福建一建·下洋院子

建筑方案设计变更

2022.11

设计修改通知单

总平面图 变更后

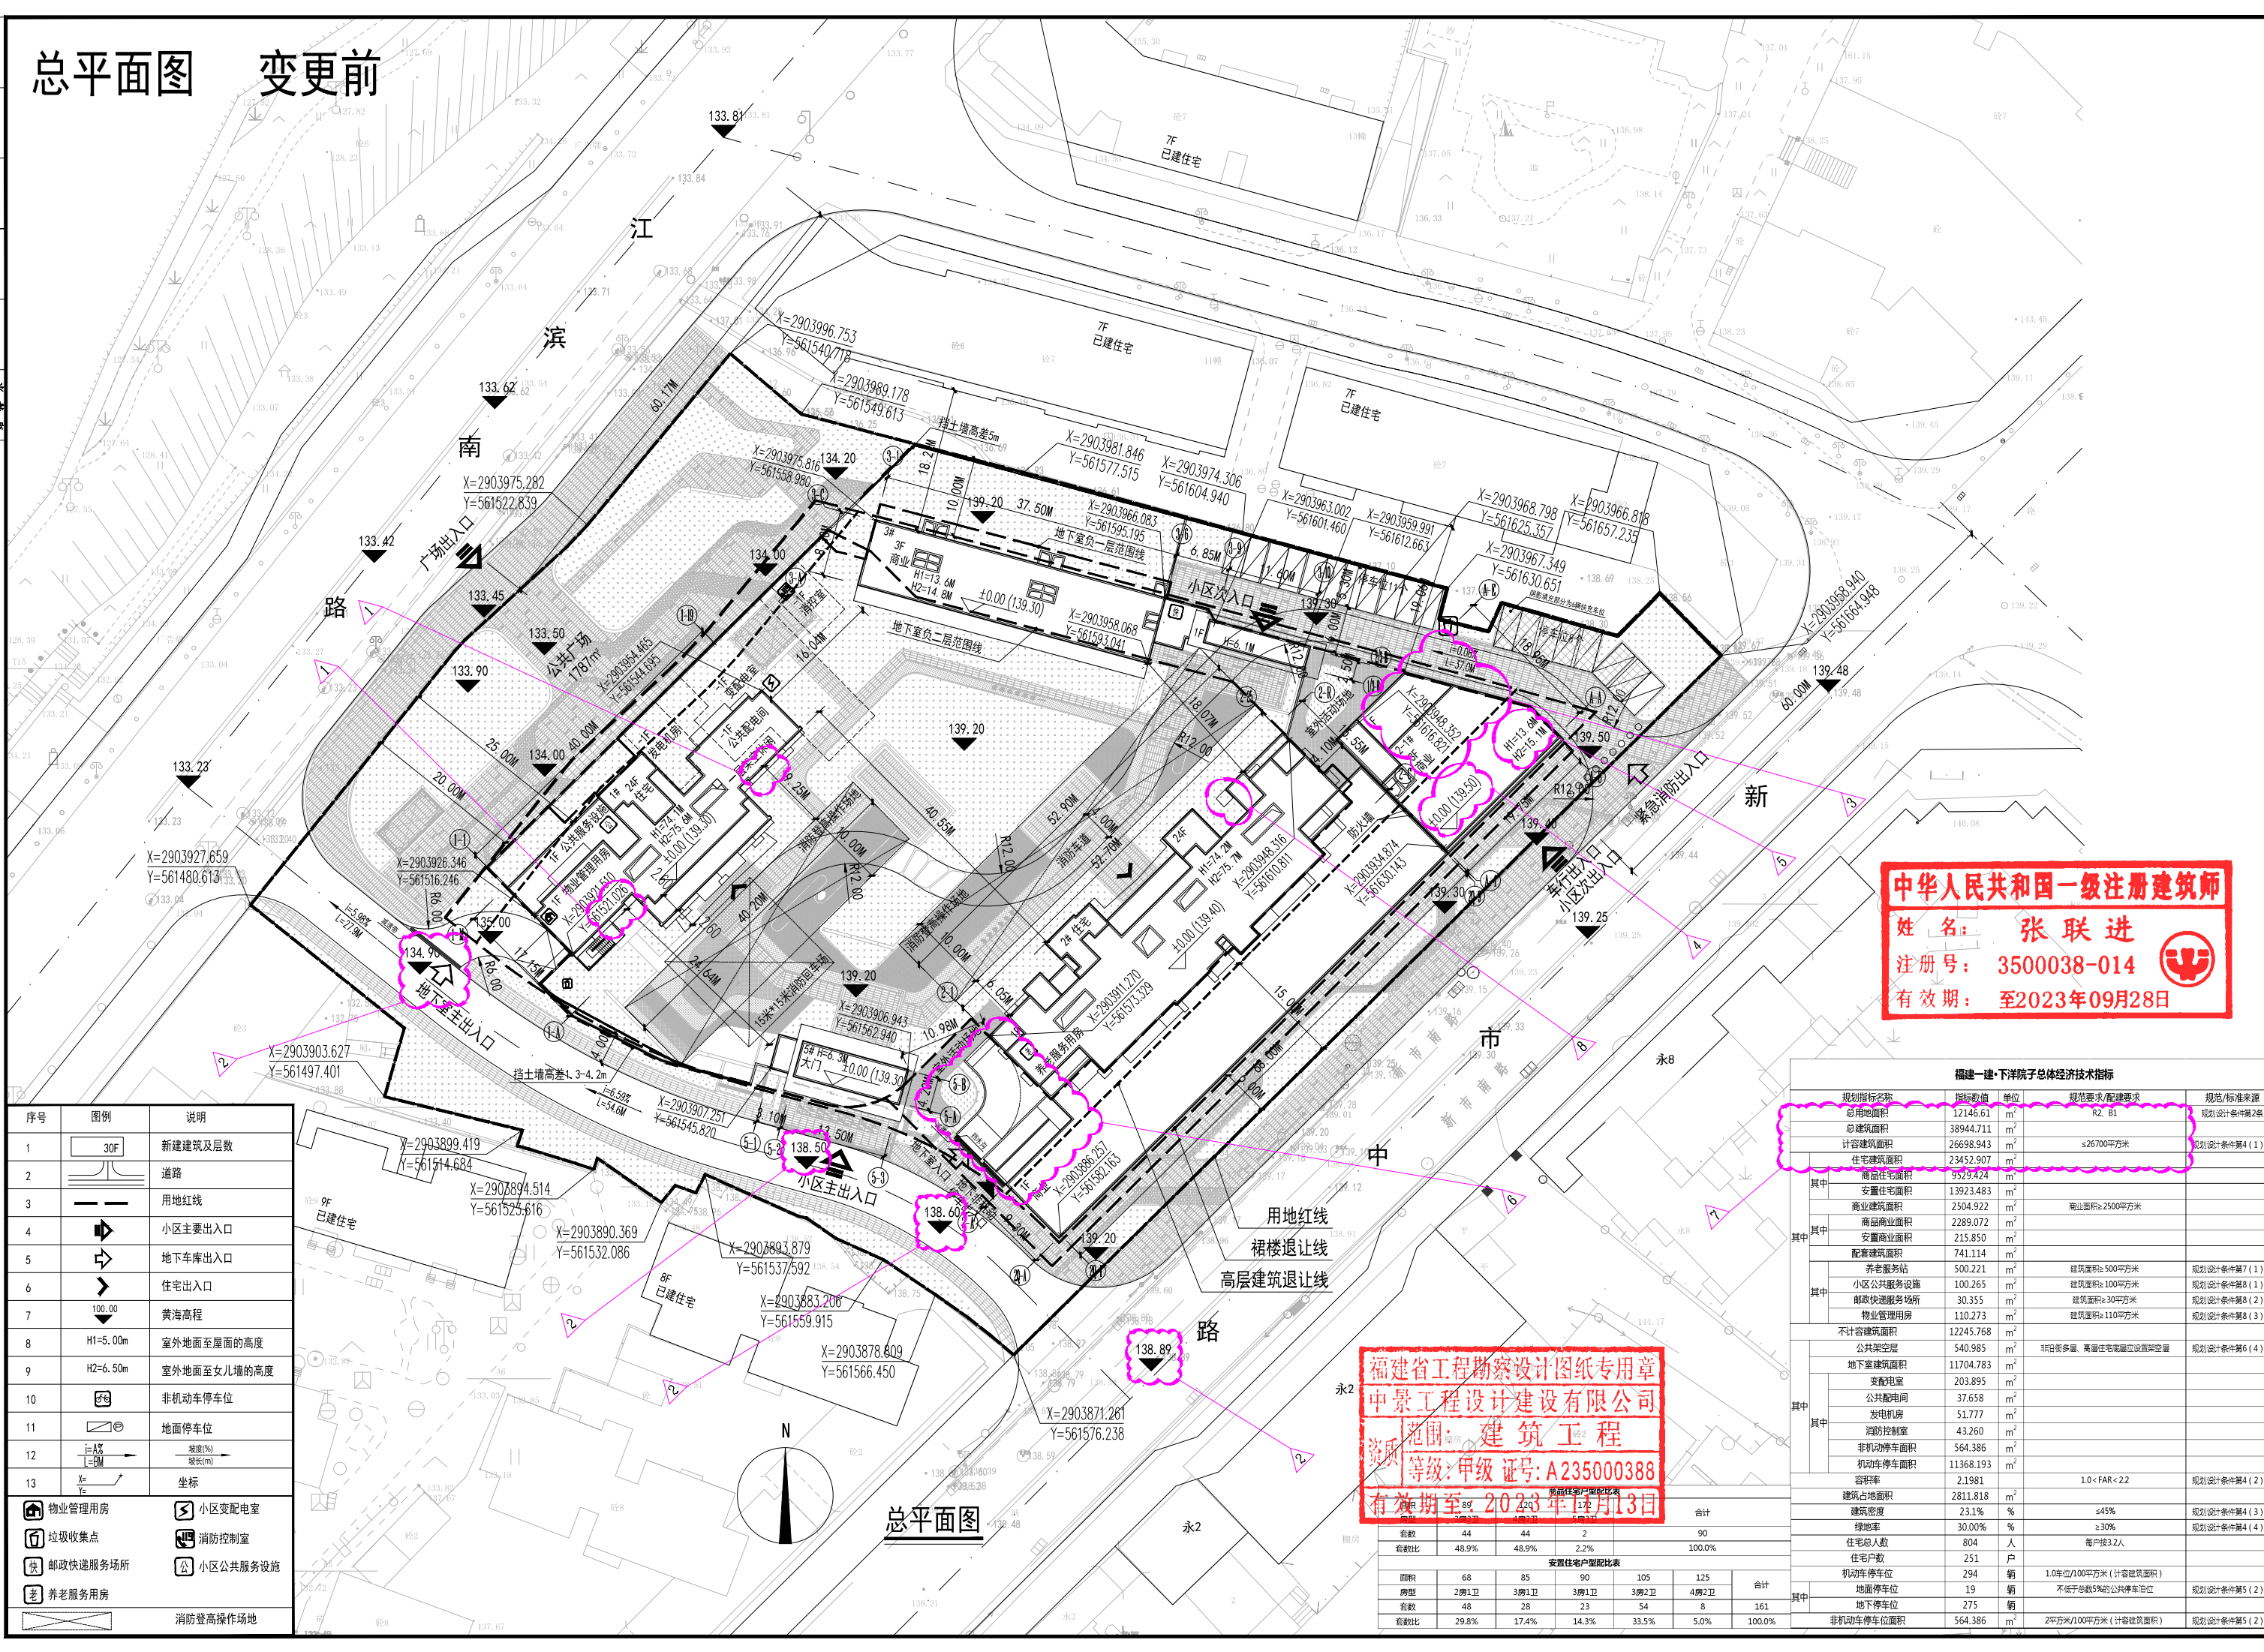
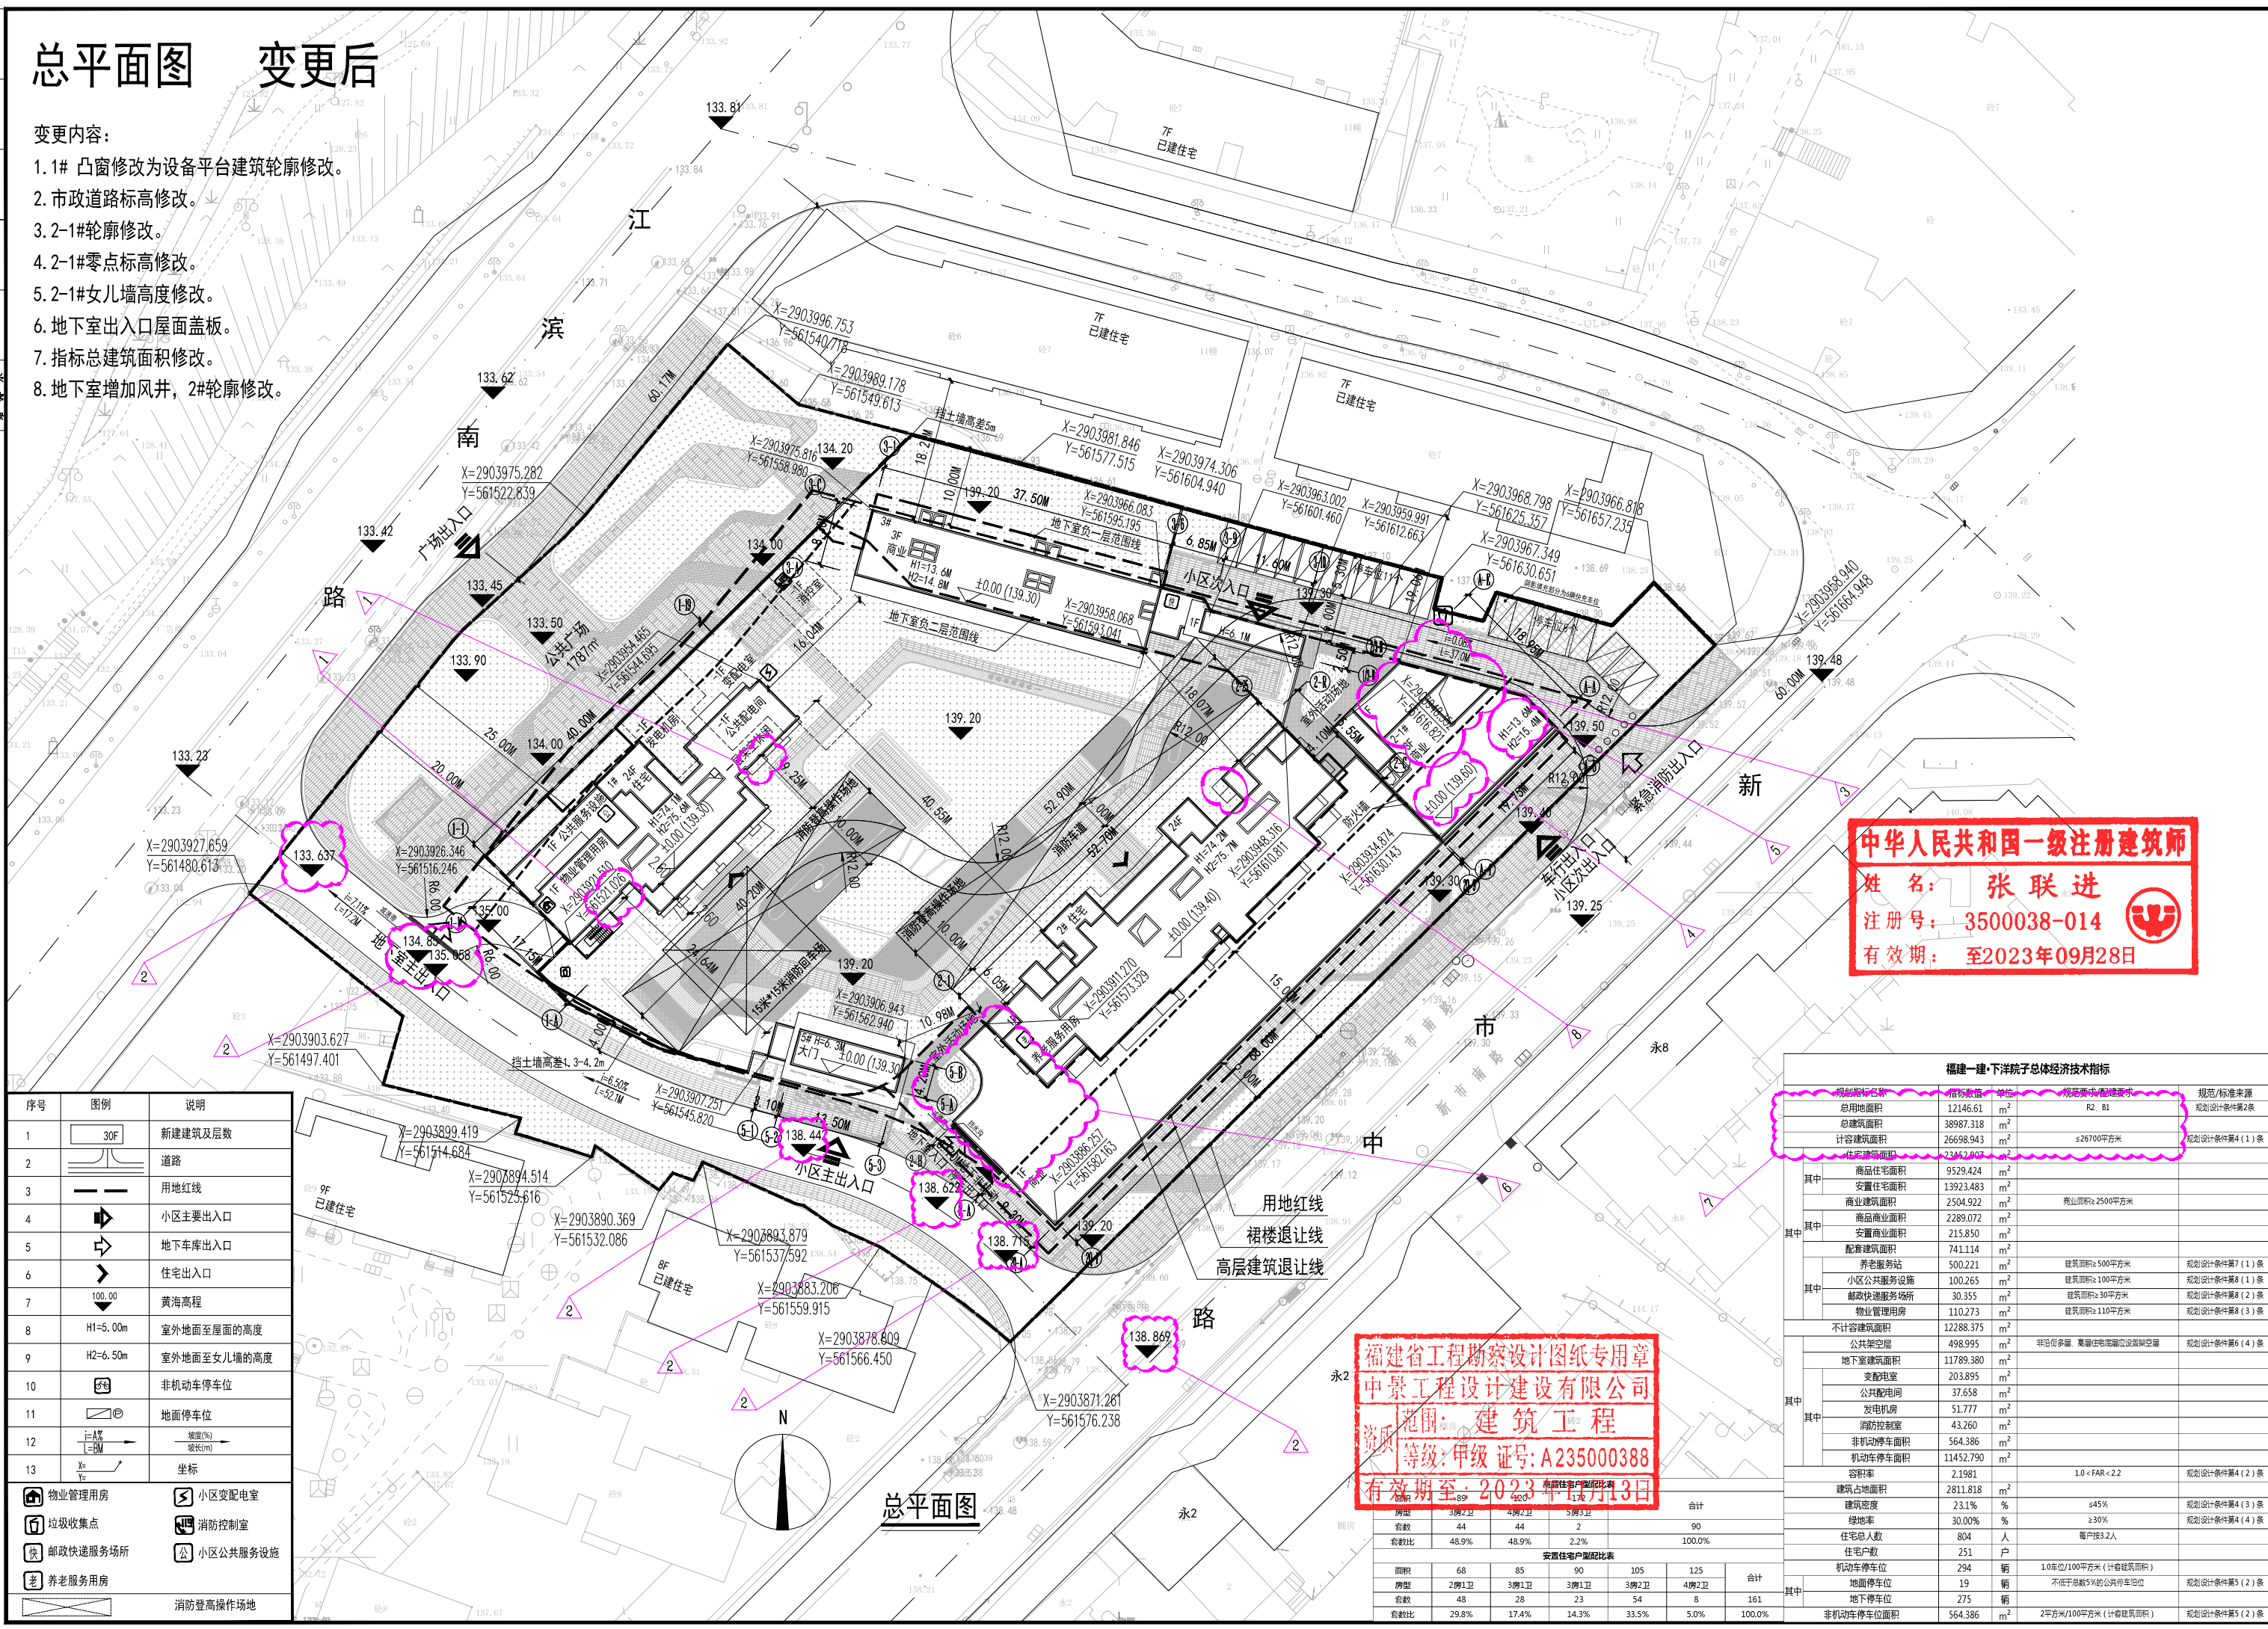
- 变更内容：
- 1.1# 凸窗修改为设备平台建筑轮廓修改。
 - 2.市政道路标高修改。
 - 3.2-1#轮廓修改。
 - 4.2-1#零点标高修改。
 - 5.2-1#女儿墙高度修改。
 - 6.地下室出入口屋面盖板。
 - 7.指标总建筑面积修改。
 - 8.地下室增加风井,2#轮廓修改。

地下一层局部平面图一
(变更后)

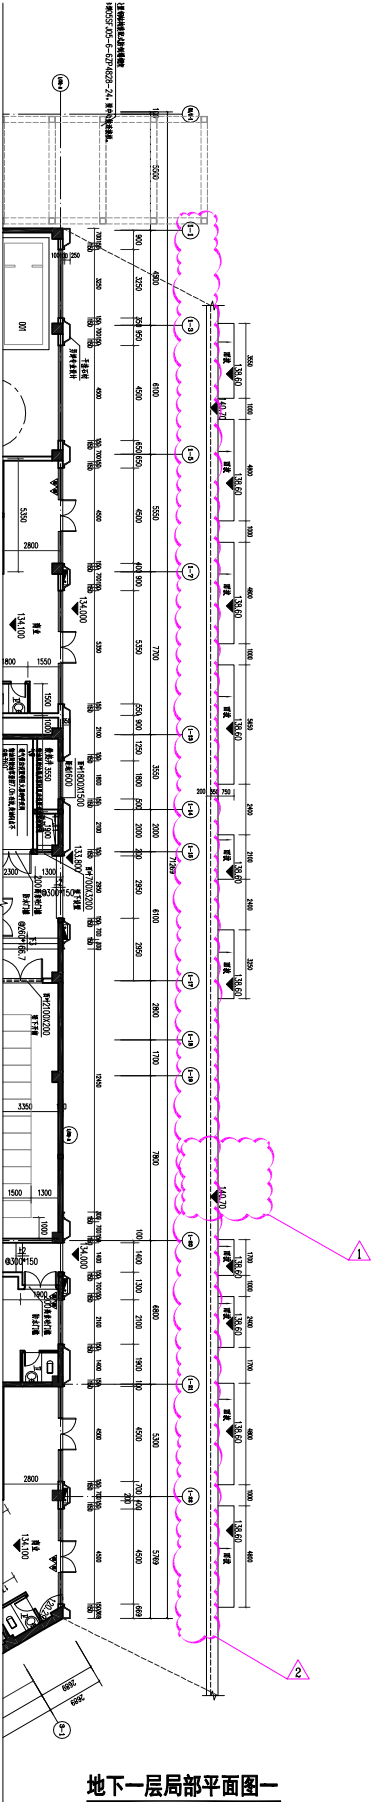
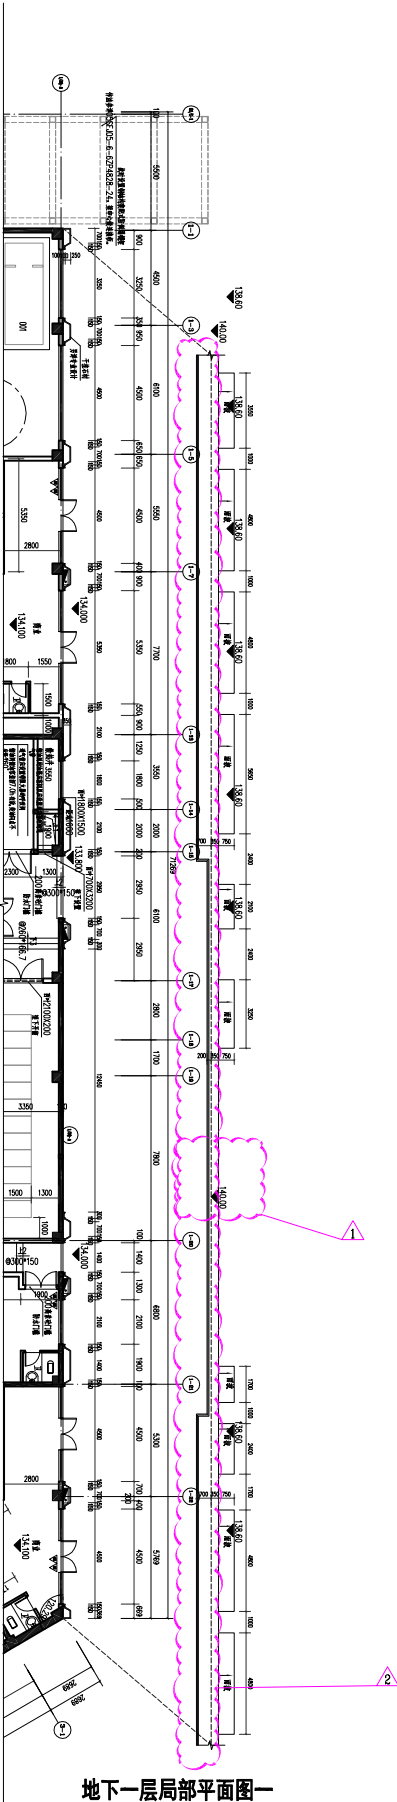
1. 地下一层平面图1-1至1-22轴交1/2Q-A轴屋顶标高修改。（详见附图地下一层局部平面图一）

2. 地下一层平面图1-1至1-22轴交1/2Q-A轴屋顶增加造型。（详见附图地下一层局部平面图一）

地下一层局部平面图二
(变更后)

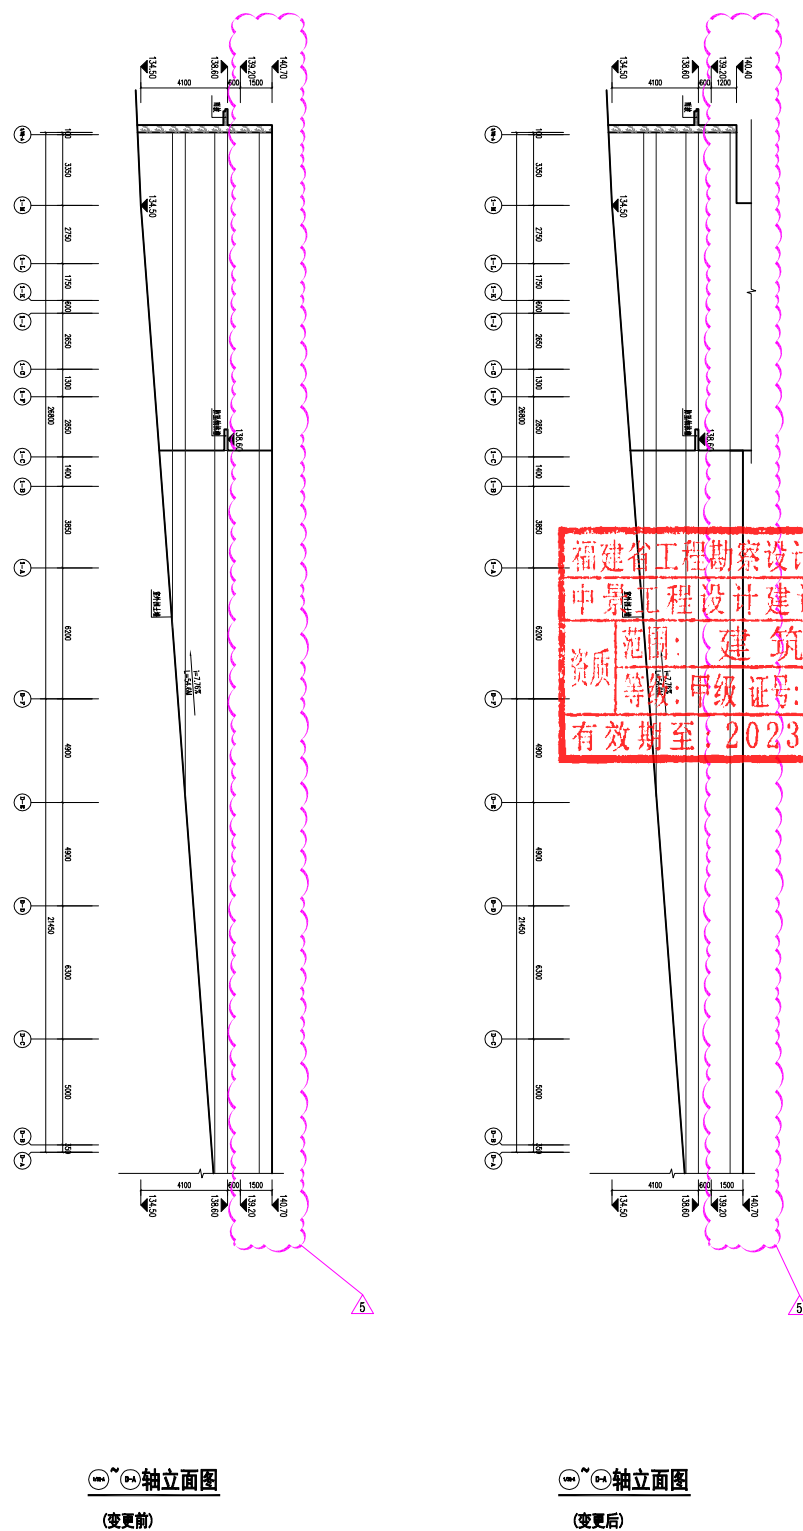
3. 地下一层平面图2-22交2-L至2-Q轴取消防护门，增加排风井2-PF1。（详见附图地下一层局部平面图二）

1#楼二至二十四层局部平面图一
(变更前)

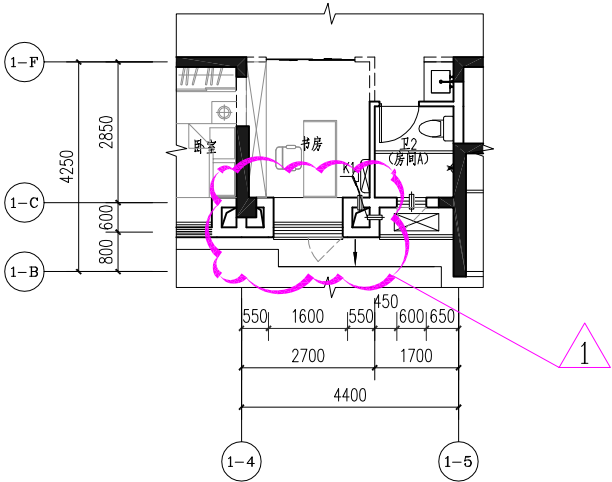
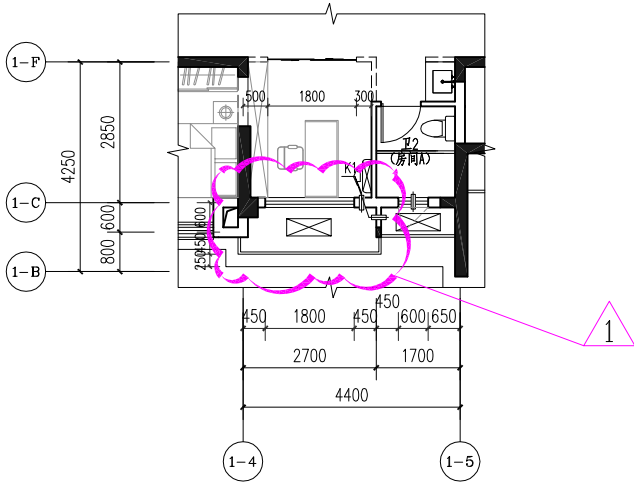
1. 二至二十四层1-4至1-5轴交1-B至1-C轴书房凸窗修改为设备平台。（详见附图1#楼二至二十四层局部平面图一）

1#楼二至二十四层局部平面图二
(变更前)

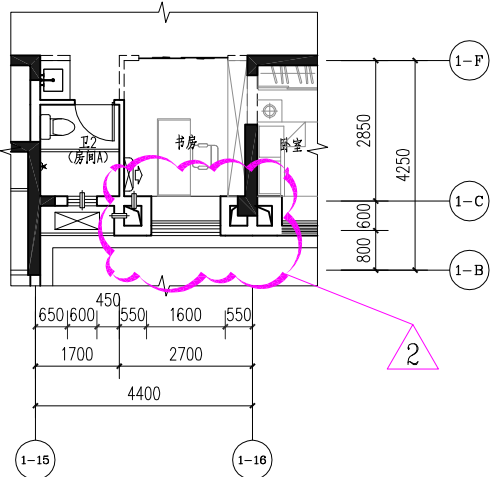
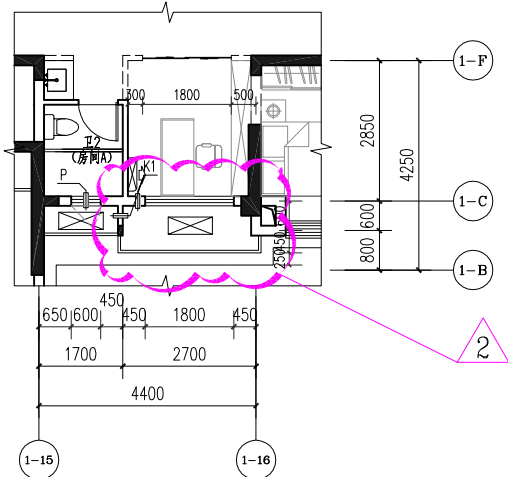
2. 二至二十四层1-15至1-16轴交1-B至1-C轴书房凸窗修改为设备平台。（详见附图1#楼二至二十四层局部平面图二）
